ALLEGATO TECNICO – OSSERVAZIONI PER LA VALUTAZIONE DI IMPATTO AMBIENTALE RIFERITA ALLA S.S. 1 AURELIA – VARIANTE ALL'ABITATO DI IMPERIA

1 ° LOTTO FUNZIONALE [rif. Numero Pratica V289b]

Proponente: *Società FEEL GREEN srl unipersonale*
Imperia, via Airenti snc

Tecnico: *ing. Davide PINASCO*

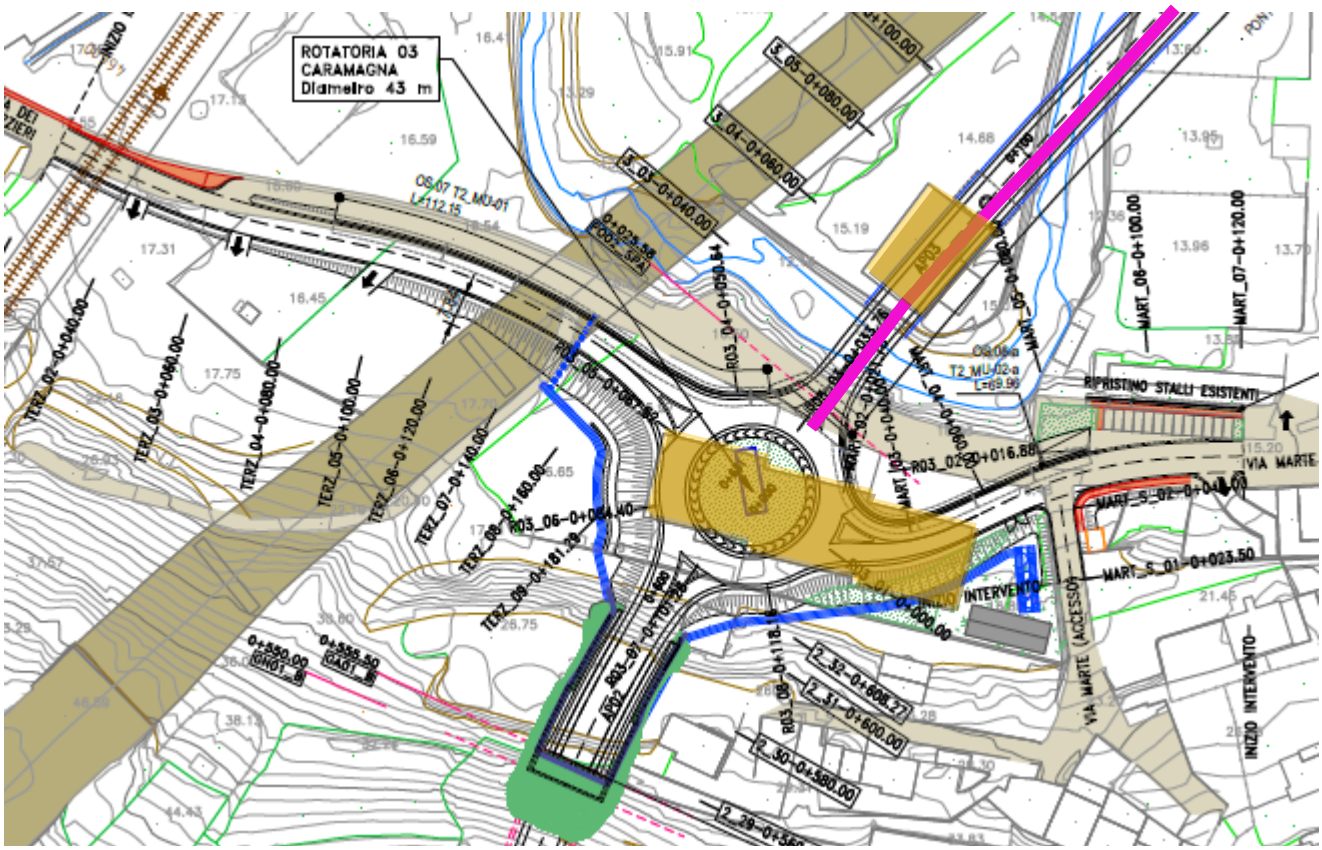
La tavola "V03PS00TRAPP01B – 05. PROGETTO STRADALE, Svincolo Caramagna, Planimetria di progetto" permette di valutare la sovrapposizione della nuova infrastruttura sul contesto urbano esistente.

Anzitutto si denota che l'inserimento dell'infrastruttura compromette la sussistenza di tre attività poste lungo via Regione Marte che dovranno essere soppiantate per fare posto al sedime della rotonda a raso.

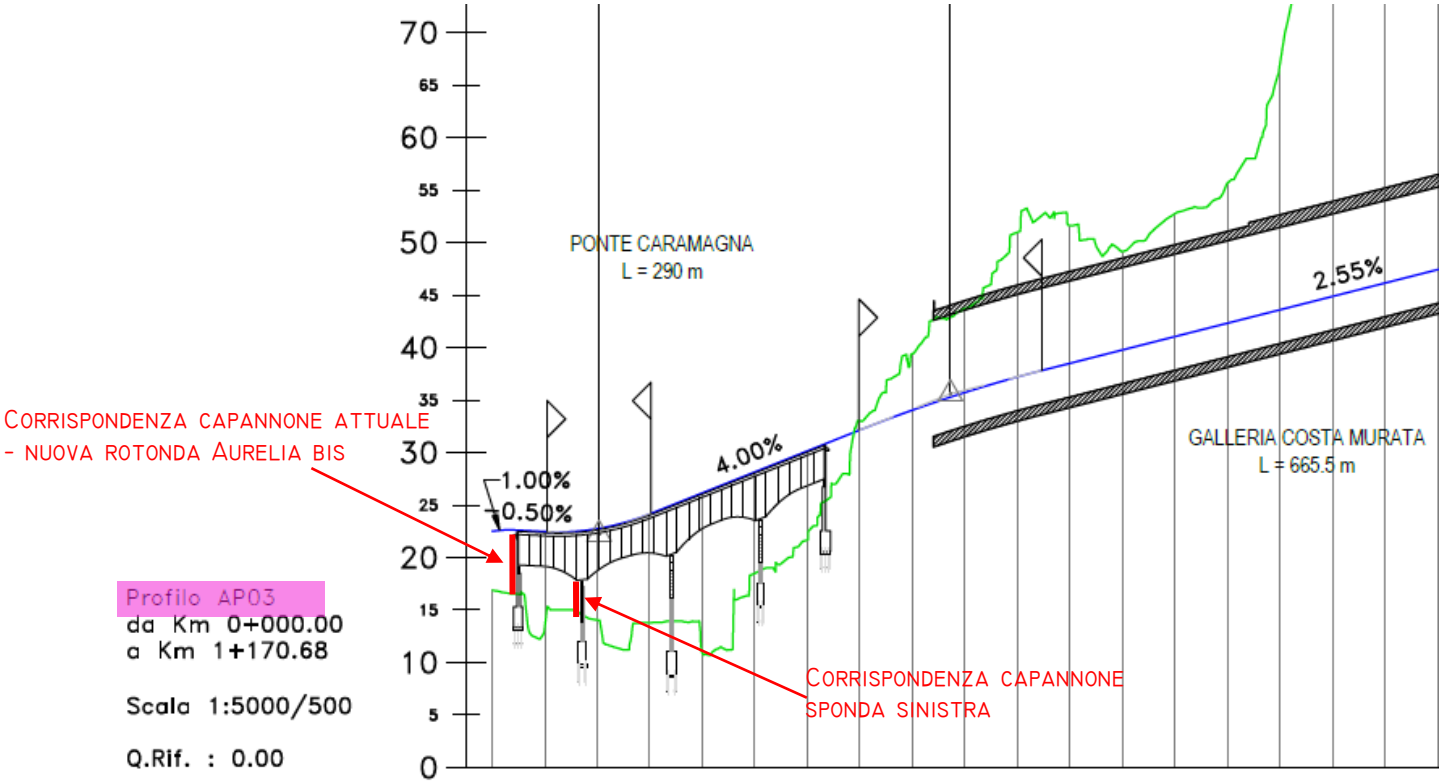
Si fa presente inoltre che le tre attività produttive, coinvolte nell'abbattimento per fare posto alla rotonda in progetto, danno lavoro a circa 40 famiglie, che per una città di piccole dimensioni come Imperia, costituiscono un indotto considerevole.

Inoltre, lungo il tracciato, sulla sponda all'interno delle anse del torrente Caramagna, è presente un quarto capannone che sarà profondamente intaccato anch'esso dal cantiere dell'Aurelia bis, in quanto il pilone di sostegno sulla sponda sinistra sarà posizionato a ridosso del lato nord del fabbricato.

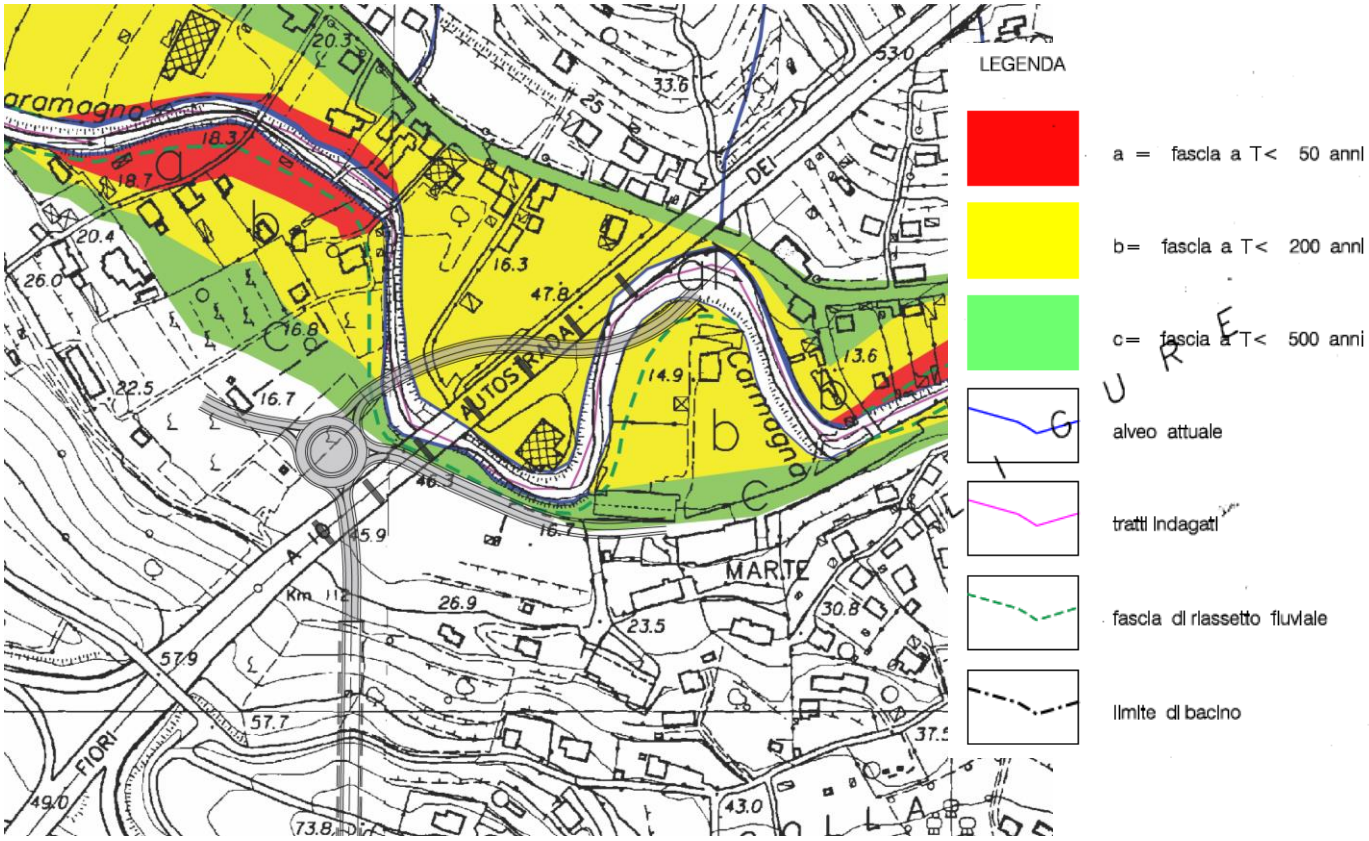
E' stato predisposto un elaborato grafico (Tav.U_vers.B) per poter esprimere una proposta di variante al progetto attuale, in corrispondenza dello svincolo Caramagna, in modo da mantenere comunque l'impostazione generale del progetto, come previsto da A.N.A.S., evitando però di dover demolire 3 capannoni in cui sono insediate altrettante attività produttive e commerciali, per far luogo ad una rotonda di intersezione a raso tra Aurelia bis e via dei Terzieri e via Marte.

L'elaborato prevede la traslazione della rotonda (di uguale diametro rispetto a quella in progetto) leggermente più a monte, in modo da inserirla tra il tracciato autostradale e quello ferroviario, in un'area agricola e in gran parte in stato di abbandono, già seriamente compromessa.

La variazione prevederebbe una lieve curvatura del tracciato dell'Aurelia bis nella parte terminale della Galleria Monte Calvario proseguendo fino alla rotonda, passando tra due piloni autostradali.

Come detto viene riproposta la rotonda con le medesime dimensioni (circa 50m di diametro) e raggi di curvatura in ingresso ed in uscita uguali a quelli previsti nel progetto definitivo firmato A.N.A.S.

Oltre alle due uscite che permettono il collegamento con via dei Terzieri e via Marte, l'Aurelia bis proseguirà attraversando l'ansa del fiume per lo stesso numero di volte del progetto definitivo e senza interferire con il capannone posto sulla sponda opposta rispetto ai tre capannoni di via Marte.

Estrapolato Carta delle fasce fluviali – Piano di Bacino Torrente Caramagna
con sovrapposizione dell'infrastruttura proposta in variante

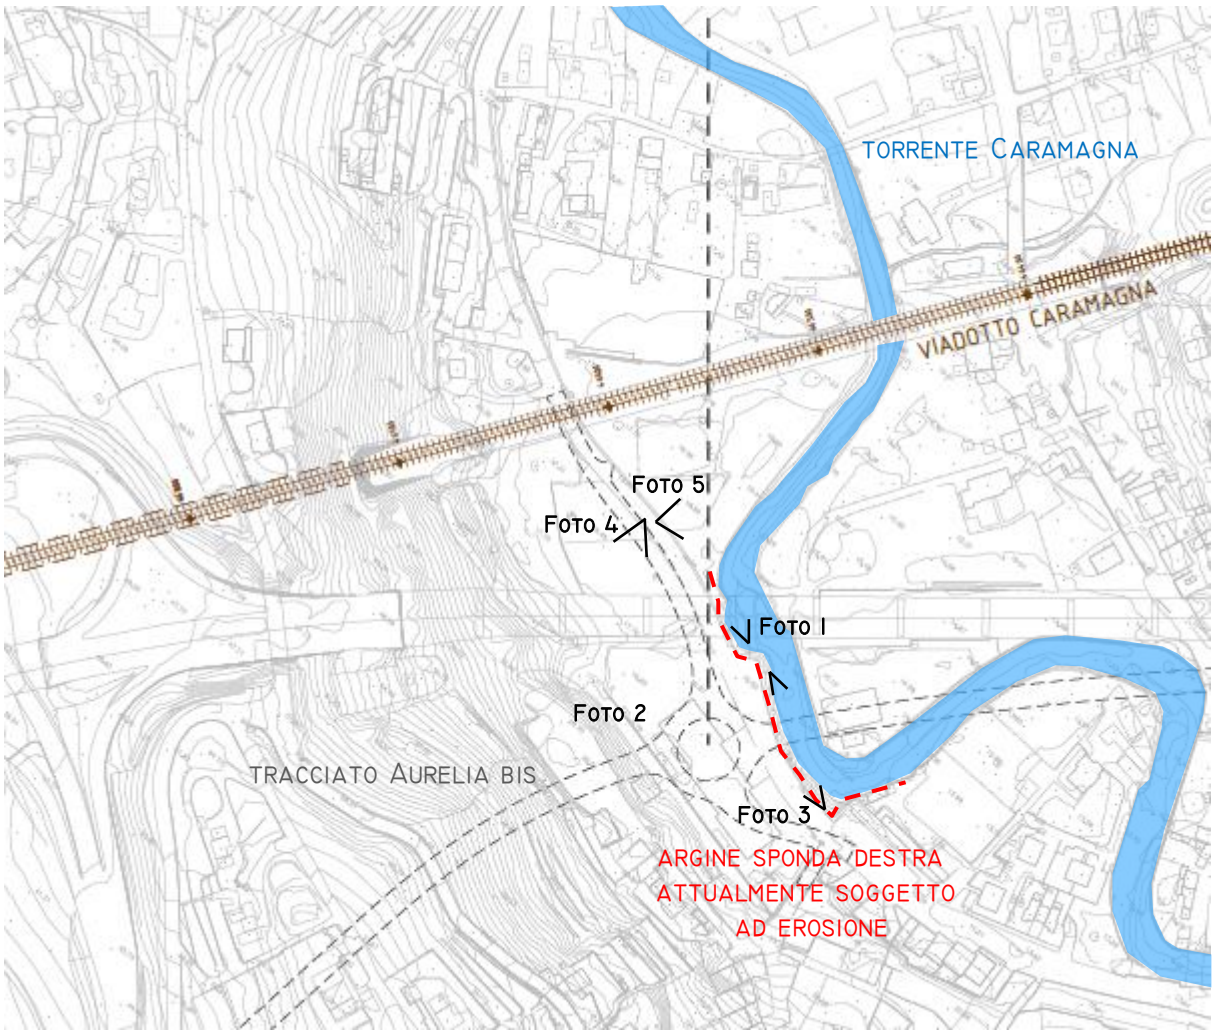
La traslazione della rotatoria permetterebbe di posizionarla sempre in un'area al di fuori rispetto alle fasce fluviali individuate dall'Autorità di Bacino Distrettuale dell'Appennino Settentrionale in riferimento ai torrenti Prino, Caramagna e Inferno (ambito n.5 Prino) ultima variante approvata con D.G.P. n.7 del 15/01/2015.

La posizione della rotatoria nel progetto definitivo, a ridosso della sponda destra in un tratto del torrente inserito tra due anse del fiume in cui sono già evidenti i fenomeni di erosione dell'argine da quel lato ed inoltre dovrà essere realizzato un rilevato per portare la rotatoria ad un'altezza di circa 5,63m più in alto rispetto alla quota attuale del terreno.

La variante proposta invece insisterebbe solo su un'ansa del fiume, a monte rispetto alla zona di erosione.
